**AVIS RELATIF À LA PROTECTION
CONTRE LES EVENTUELS EFFETS NOCIFS ET NUISANCES
PROVOQUÉS PAR LES RAYONNEMENTS NON IONISANTS
GÉNÉRÉS PAR DES ANTENNES ÉMETTRICES STATIONNAIRES**

Commune : NAMUR - Exploitant : ORANGE

Référence exploitant : 015N1_3 / 30021N1_2 / 40021N1_1 / 50021N1_1

Rapport n° 4973 / 2023

Figure 1 : Vue en plan des lieux de séjour et des points de contrôle

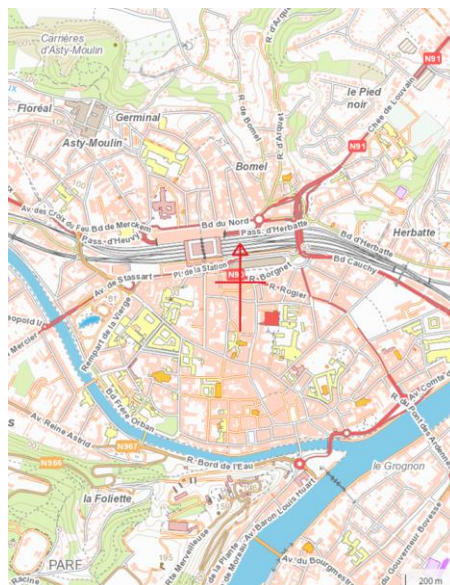
Les fréquences d'émission, la puissance rayonnée par chacune des antennes et leur gain permettent de déterminer le rayon de la zone à analyser. Tout dépassement de la limite par installation est exclu en dehors de cette zone. Le tableau 2 reprend les 35 LS² pour lesquels l'indice d'exposition est le plus élevé. Les différentes colonnes indiquent :

- le numéro du point de contrôle repris sur un des plans de la figure 1;
- le numéro du LS dans lequel se trouve le point de contrôle de la 1^{ère} colonne ;
- l'atténuation d'obstacle prise en compte pour le calcul de l'indice d'exposition dans le LS ;
- le résultat du calcul de l'indice d'exposition.

En ce qui concerne les antennes de l'installation mentionnées dans le tableau 1, la distance maximale à laquelle la limite pourrait être atteinte, à l'extérieur, est égale à 82,5 m. S'il n'y a pas de LS à une distance inférieure, les antennes respectent forcément la limite d'immission.

Dans le cas des LS situés à l'intérieur des bâtiments, une atténuation d'obstacle est prise en compte et il en résulte que la distance maximale à laquelle la limite pourrait être atteinte se réduit à 58,4 m.

Les résultats de l'évaluation décrite au paragraphe 4 indiquent que les antennes émettrices stationnaires de l'installation faisant l'objet du présent avis ne produisent pas, dans un lieu de séjour, un rayonnement électromagnétique maximum supérieur aux limites fixées à l'article 4 du décret.

Figure 2 : Vue en plan des installations d'antennes dans un rayon de 300 mètres autour de l'installation faisant l'objet de la demande d'avis

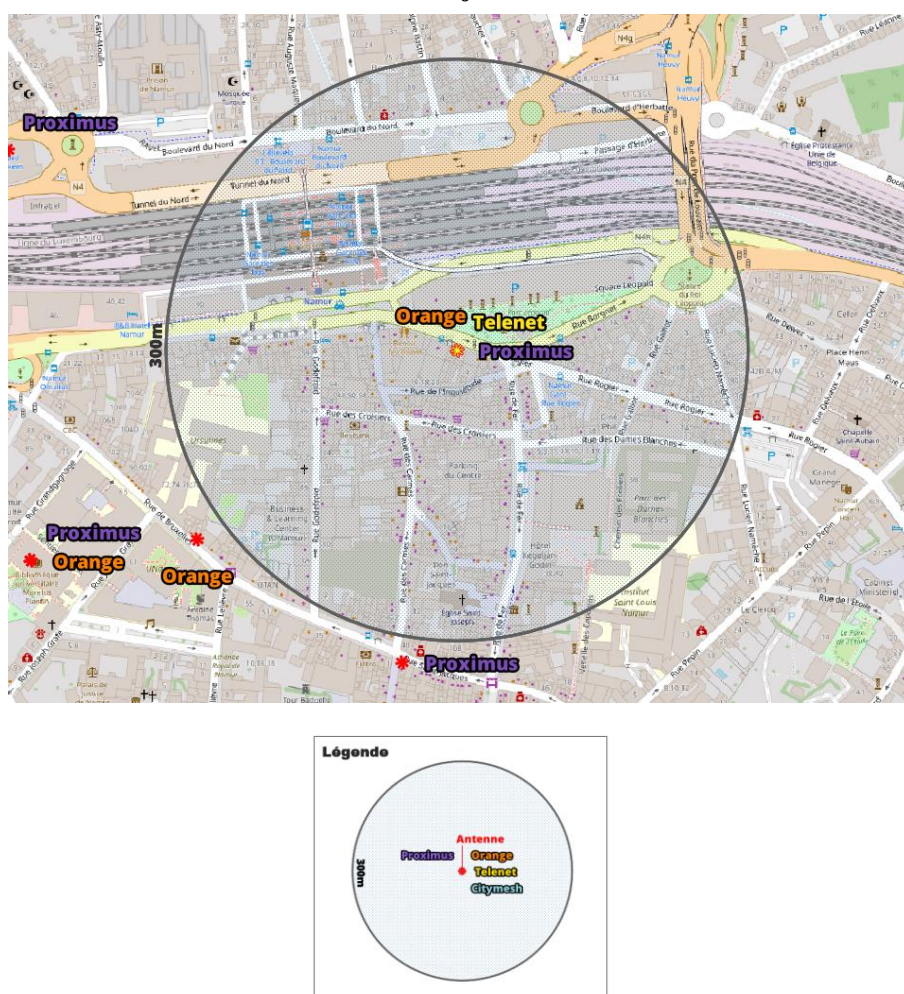
Le plan en projection verticale de la figure 2 indique la localisation des antennes actives éventuelles visées par le décret et situées dans un rayon de 300 mètres autour de l'installation référencée dans le paragraphe 2. Les données de localisation de ces antennes et les avis correspondant sont accessibles via le cadastre en ligne des antennes émettrices stationnaires⁶.

Compte tenu du nombre d'installations localisées dans la figure 2, il apparaît que l'intensité du rayonnement électromagnétique généré, dans les lieux de séjour situés à proximité de l'installation référencée dans le paragraphe 2, par l'ensemble des antennes émettrices stationnaires de l'ensemble des exploitants du même site d'antennes émettrices stationnaires respecte la limite fixée à l'article 4, § 2 du décret.
